島根原子力発電所2号機
新規制基準適合性に係る
審査状況等について

平成26年9月16日
中国電力株式会社

島根2号機 適合性確認審査会合の開催状況

○第5回目(4/9)「島根原子力発電所敷地周辺海域の活断層評価について(コメント回答)」

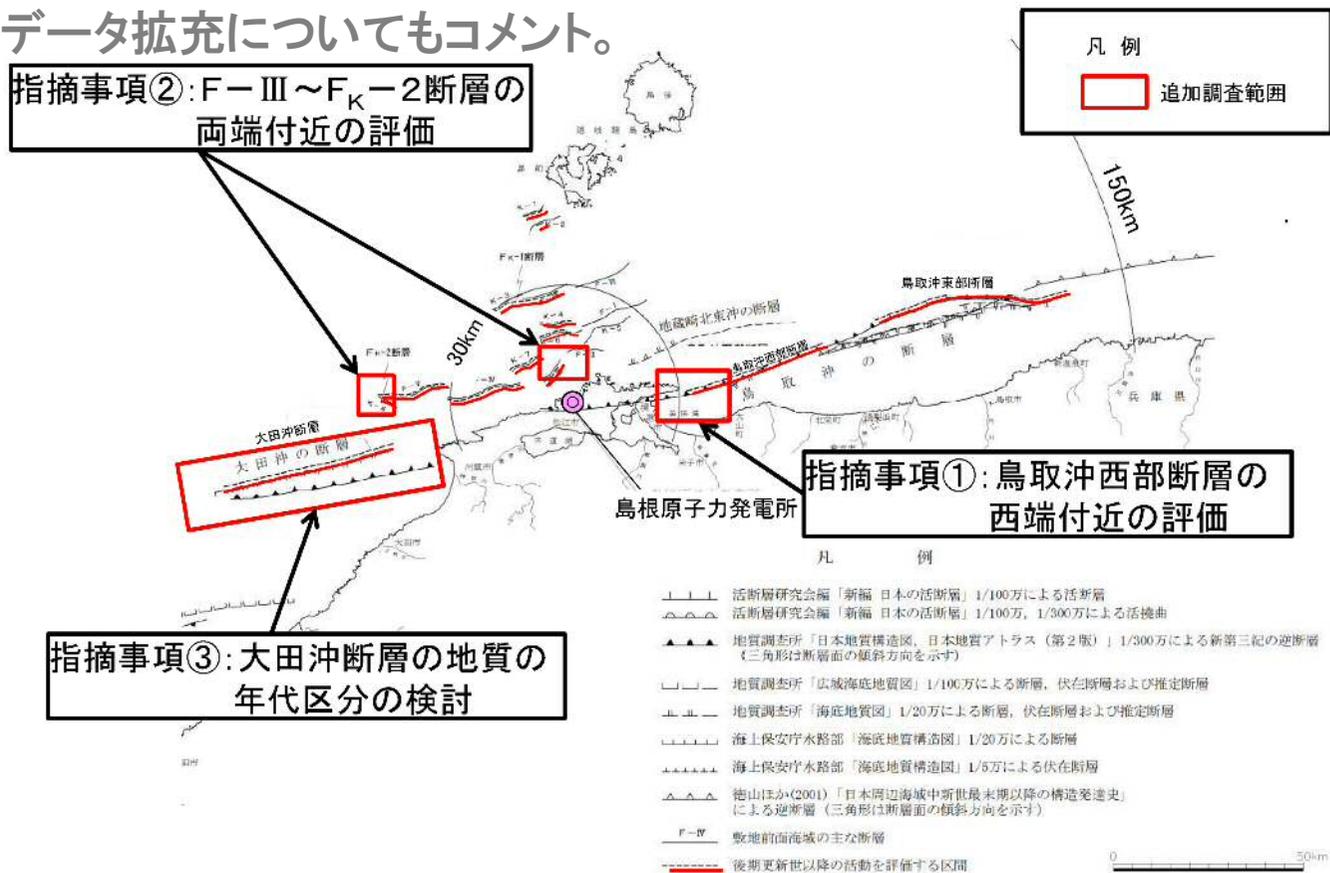
- 前回の審査会合(3/19))における，原子力規制委員会からのコメントを踏まえ，当社からより精度の高い音波探査による追加調査の計画について説明。
- 原子力規制委員会からは，周辺海域における音波探査範囲の追加と地層年代区分を確認するための試料採取の検討についてコメント。また，陸域の央道断層端部評価のデータ拡充についてもコメント。

○第7回目(5/1)「島根原子力発電所 敷地周辺陸域・海域の活断層評価について(コメント回答)」

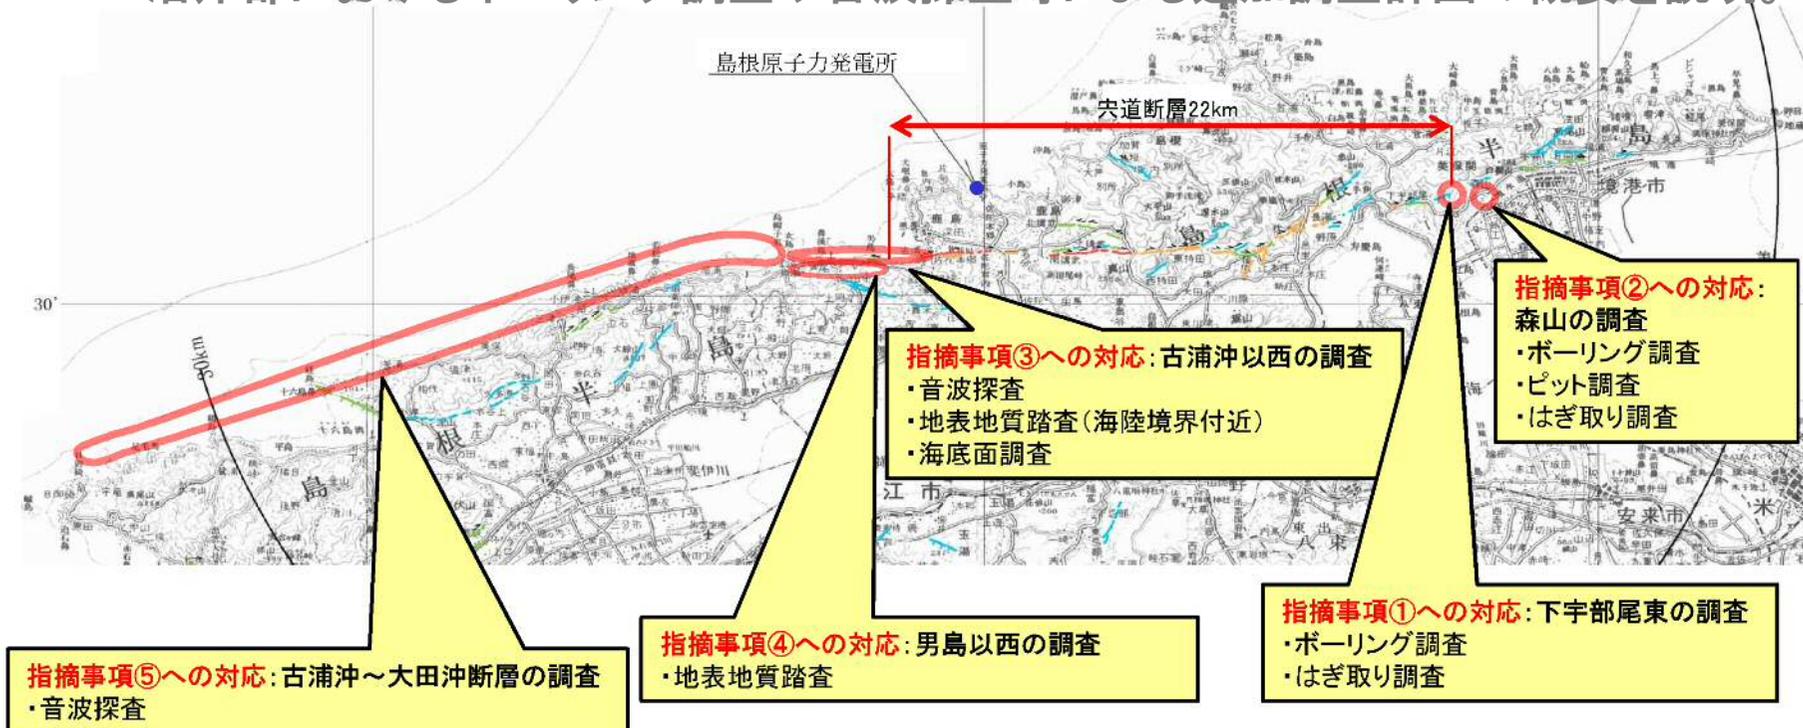
- 原子力規制委員会からは、詳細なデータに基づき評価できるよう、調査エリア、方法等について調査計画にこだわることなく、幅広い範囲で丁寧に調査するようコメントがあり、当社は、今後、準備が整い次第、追加調査に着手する旨を報告。

- 当社から、これまでの原子力規制委員会からのコメントを踏まえ、敷地周辺陸域(宍道断層)および敷地周辺海域に関するデータの拡充に向けた追加地質調査計画について次のとおり説明。

評価の妥当性を確認するため、宍道断層の両端部、西端付近から大田沖断層までの沿岸部におけるボーリング調査や音波探査等による追加調査計画の概要を説明。

審査会合における活断層評価に係る追加調査計画に対するコメントを踏まえ、敷地前面海域の音波探査範囲を追加すること、大田沖断層において地質年代を測定するための試料採取を実施すること等を説明。

○第10回目(8/5)「島根原子力発電所2号炉 静的機器の単一故障に係る設計について」

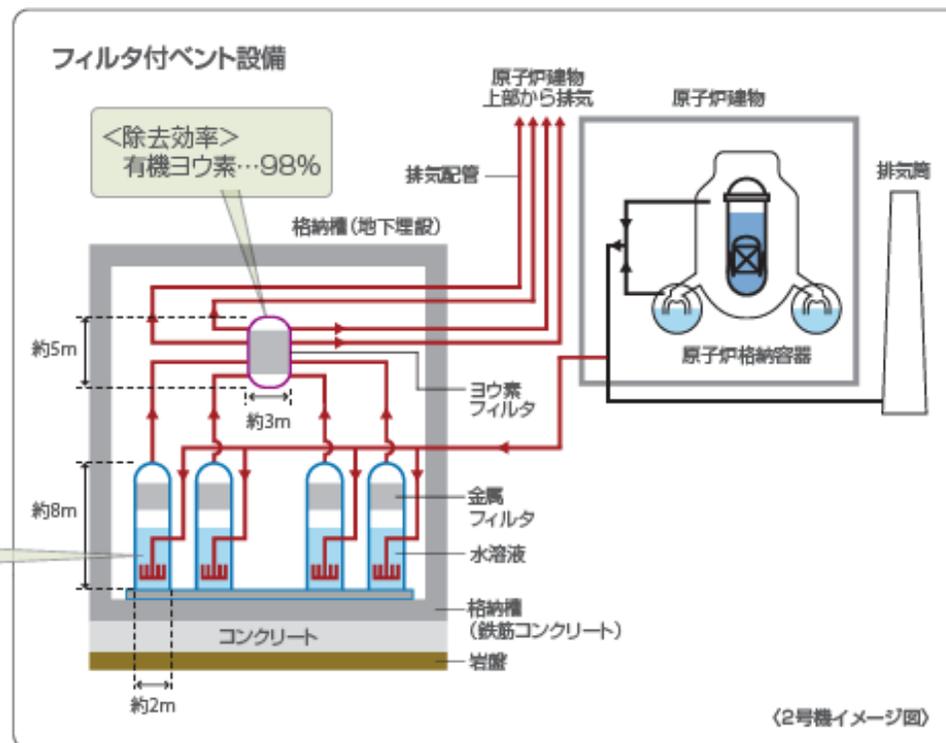
- 新規制基準では、配管やフィルタ等事故後も長期間使用する静的機器^{※11}の故障を仮定したとしても、その系統が安全機能を維持できる設計とするよう考え方が明確化されている。
- 当社は、島根2号機の全ての系統・機器を対象に、安全機能が要求される静的機器を抽出し、これらの機器の故障の要因、故障による影響評価、機器の修復性などを検討した結果、安全機能を維持できることについて説明。
- 原子力規制委員会からは、機器の抽出方法の妥当性や、故障の規模による被ばく評価への影響等について詳細に説明するようコメントがあり、今後、審査の中で説明する予定。
